泊発電所 3号炉 新設緊急時対策所について

平成26年9月2日
北海道電力株式会社

- ・ 緊急時対策所として、既に審査頂いている泊1号炉原子炉補助建屋内に設置する3号炉用緊急時対策所とは別に、固体廃棄物貯蔵庫の近傍に新設緊急時対策所を設置する計画としている。
- ・ 本日のご説明は、次に示す審査会合における指摘事項への回答及び新設緊急時対策所の特徴に係るポイントを中心にご説明する。

(6) プルーム通過時の換気設備の運用について《換気設備等の運用イメージ》

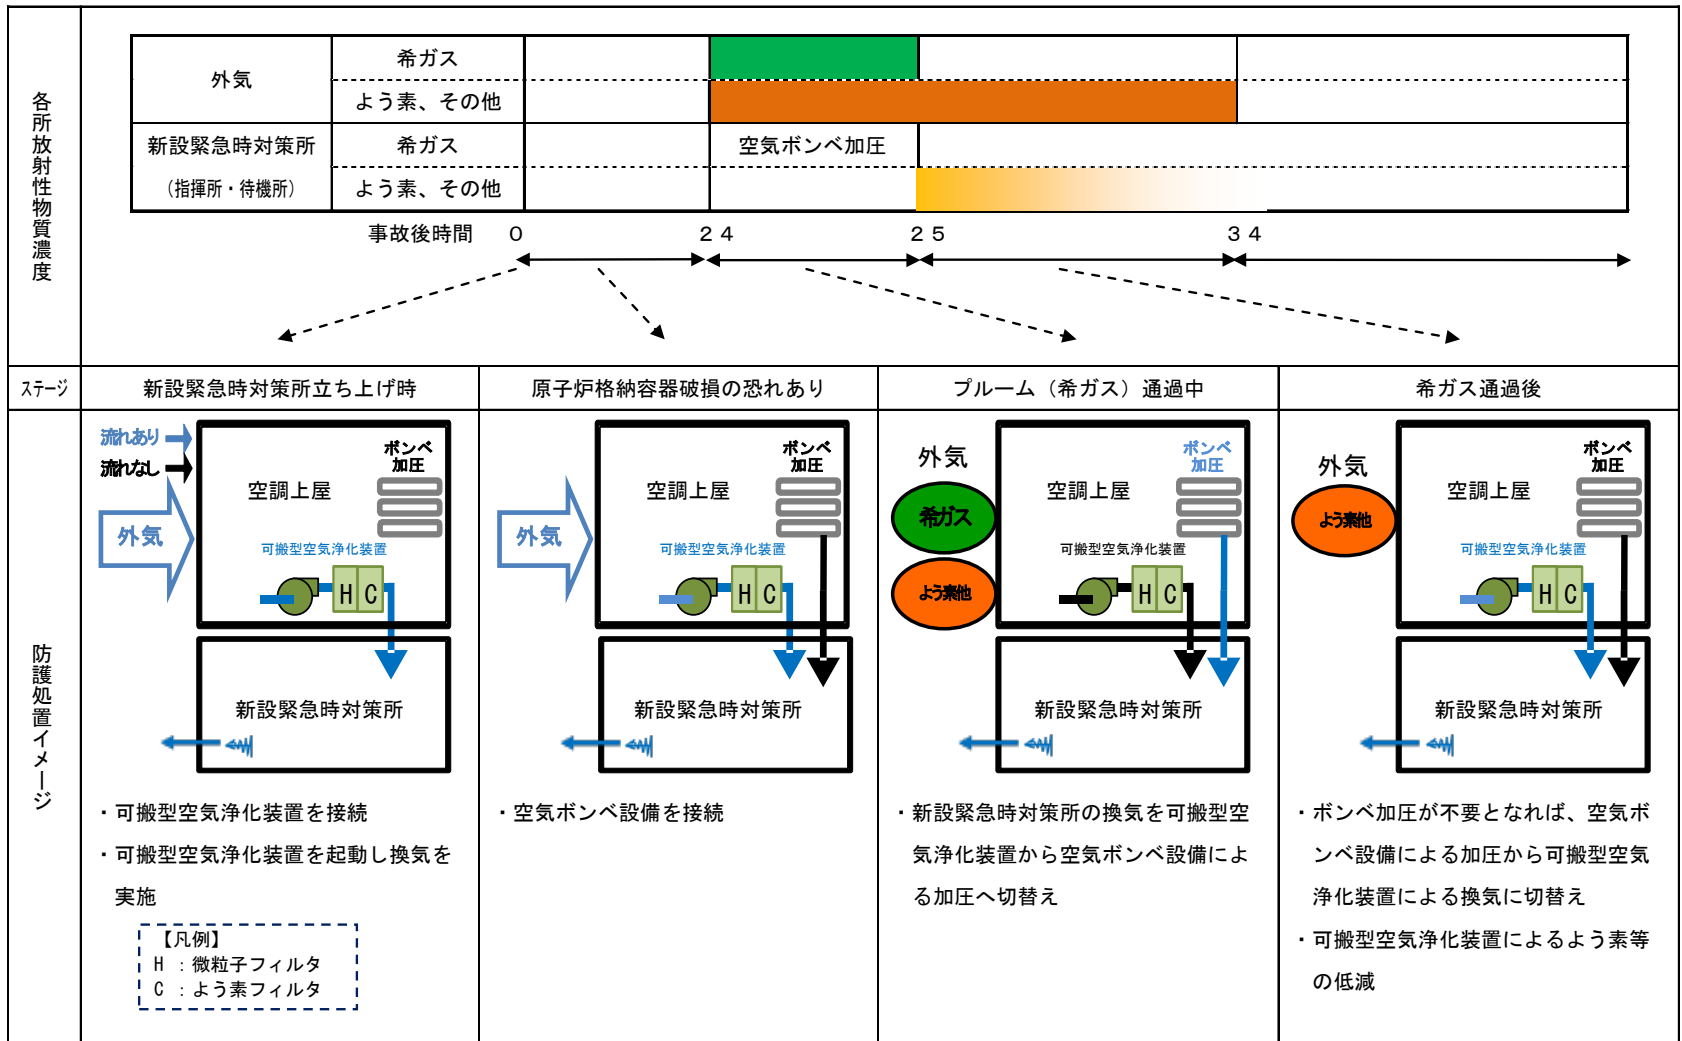
0912-02	プルーム通過時の被ばく低減は、モニタリングを含め、ハード面、ソフト面の対応が重要であり継続して検討すること。また、有効性評価のシーケンスをPRAの評価を踏まえて整理する際に、緊急時対策所の運用もあわせて整理すること。
---------	--

回答: 換気設備(P25~27)にてご説明。

新設緊急時対策所は、重大事故等によるプルーム発生時に放射性物質から新設緊急時対策所にとどまる要員を防護する場所でもあるため、監視パラメータを用いて早めにボンベ加圧をすることにより、新設緊急時対策所内への放射性物質の流入を防止し被ばくを極力低減させる。
